Krycí list ZBV			
Název Stavby dle SoD: III/6031 Senohraby, průtah – havárie opěrné zdi u č.p.39 - II. Název stavebního objektu/provozního souboru (SO/PS): SO 180.1 - Přechodné dopravní značení		Číslo SO/PS / / pořadí Změny SO/PS: SO 180.1/001	Číslo ZBV: 3
Objednatel: Krajská správa a údržba silnic Středočeského kraje, příspěvková organizace Zborovská 81/11, 150 00 Praha 5, Smíchov IČ: 00066001			
Zhotovitel: Starmosty s.r.o. Na čihadle 958/57, Dejvice, 160 00 Praha 6 IČ: 07122764			
Rekapitulace ZBV č. 3 dle Skupin 1, 2, 3, 4, 5			
ZBV č./ Skupina	Cena navrhovaných Změn záporných	Cena navrhovaných Změn kladných	Cena navrhovaných Změn záporných a Změn kladných celkem

Název Stavby dle SoD: III/6031 Senohraby, průtah – havárie opěrné zdi u č.p.39 - II. Název stavebního objektu/provozního souboru (SO/PS): SO 180.1 - Přechodné dopravní značení	Číslo SO/PS / / pořadí Změny SO/PS: SO 180.1/001	Číslo ZBV / Skupina změny: 3 . 3																								
Strany smlouvy o dílo S-2693/00066001/2023 na realizaci uvedené Stavby uzavřené dne 07.09.2023 (dále jen Smlouva): Objednatel: Krajská správa a údržba silnic Středočeského kraje, příspěvková organizace se sídlem Zborovská 81/11, 150 00 Praha

DIO - SENOHRABY
částečná uzavírka silnice III/6031
havárie opěrné zdi u čp. 39

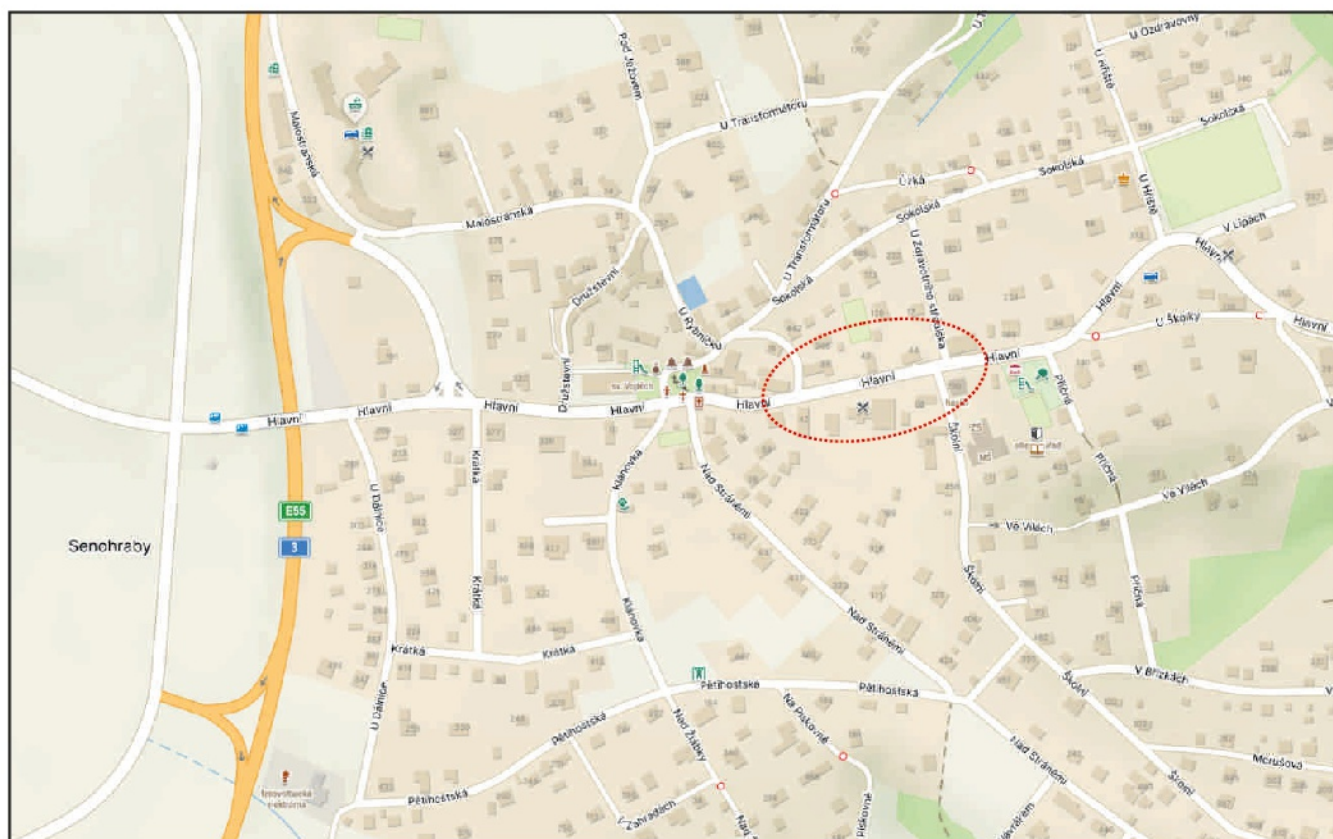
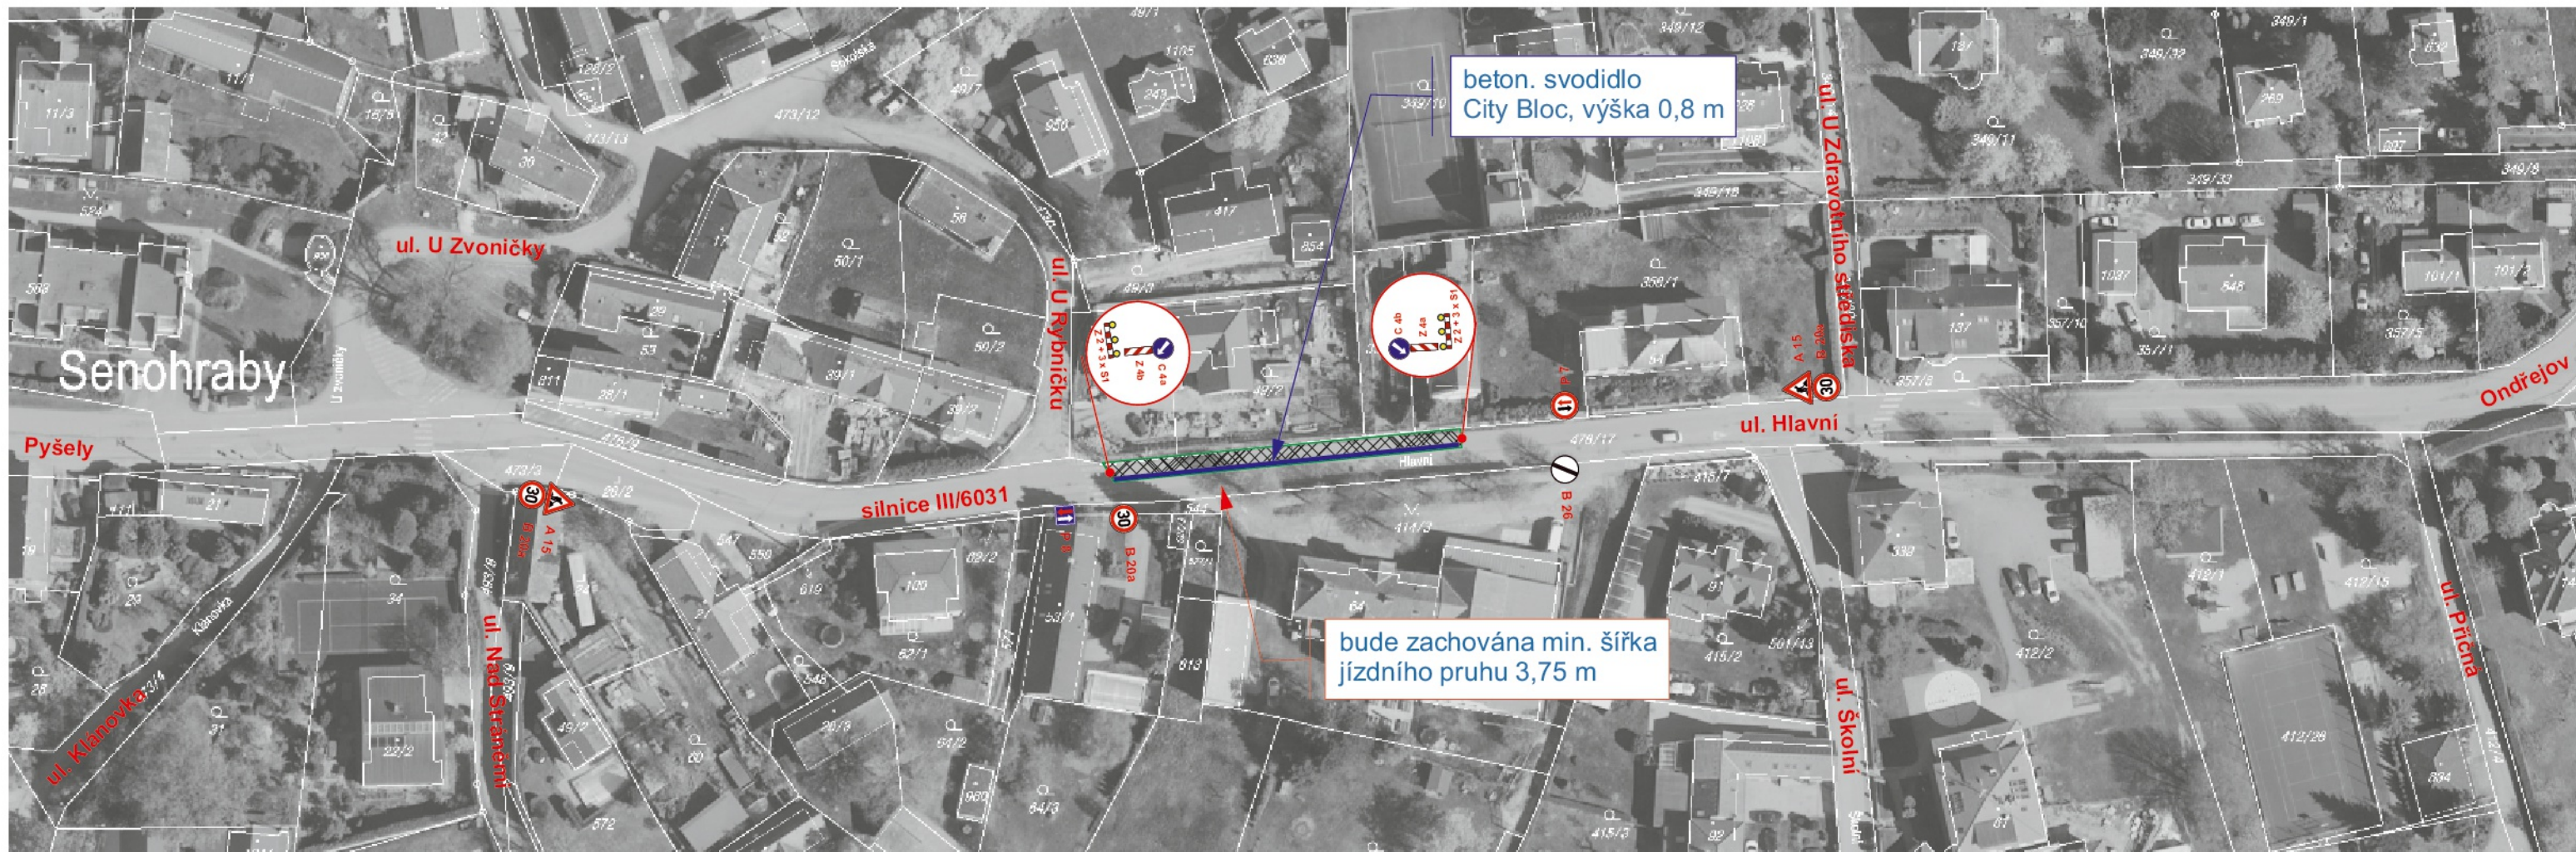
S ohledem na objektivně nepředvídatelné skutečnosti zjištěné na stavbě během provádění prací týkající nerealizace přeložky vedení NN společností ČEZ, bylo nutné vynechat dilatační celek zdi DC2. S ohledem na tuto skutečnost dojde ke změně postupu provádění prací.

Dojde ke zhotovení dilatačních celků DC1, DC3, DC4, DC5. Propojení mezi DC1 DC2 a DC3 bude po dobu zimní technologické přestávky zhotoveno provizorním pažením. Výkop celé stěny bude provizorně zasypán a následně provizorně zhotoven živičný kryt, tak aby mohla probíhat zimní údržba na komunikaci III/6031. Následně dojde k odtěžení násypu, vybetonování DC2 a bude zhotoveno vozovkové souvrství.

1=1,000 [A] ZBV 3 Užívání komunikace přes zemní období Nutné etapizování výstavby - druhá etapa: Po uplynutí ZTP bylo nutné opětovně zřídit DIO jako v 1. etapě kvůli dokončení prací na DC2. 1,0=1,000 [B] Celkem: A+B=2,000 [C]											
Nové položky													
9 Ostatní konstrukce a práce													
101	911CE2.N	SVODIDLO BETON, ÚROVEŇ ZADRŽ H4 VÝŠ 0,8M - MONTÁŽ S PŘESUNEM (BEZ DODÁVKY)	M	0,000	48,000	48,000	634,13	0,00	0,00	30 438,24	30 438,24	30 438,24	100,00%
		JC dle OTSKP 2023 ZBV 3 Užívání komunikace přes zemní období Zřízení dočasné betonové bariéry při zemní technologické přestávce 24*2,0=48,000 [A]											
102	911CE3.N	SVODIDLO BETON, ÚROVEŇ ZADRŽ H4 VÝŠ 0,8M - DEMONTÁŽ S PŘESUNEM	M	0,000	48,000	48,000	680,94	0,00	0,00	32 685,12	32 685,12	32 685,12	100,00%
		JC dle OTSKP 2023 ZBV 3 Užívání komunikace přes zemní období Odstranění dočasné betonové bariéry při zemní technologické přestávce 24*2,0=48,000 [A]
